Fiche nouveautés

V14.5.2

REDY

NTR/028F • V1.0 • 01/2024

WEGO Ventilation

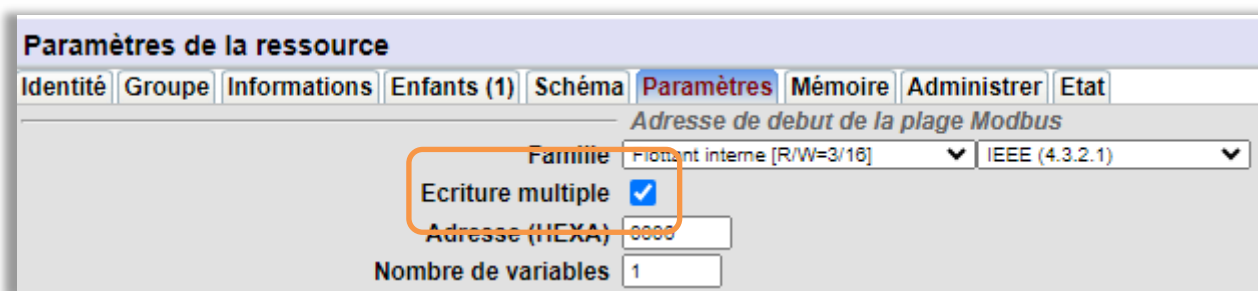
Il est désormais possible de paramétrer depuis le REDY le « Pourcentage de déclenchement de la vitesse 1 ».

Nécessite une version WINDY minimale V2.6.0.
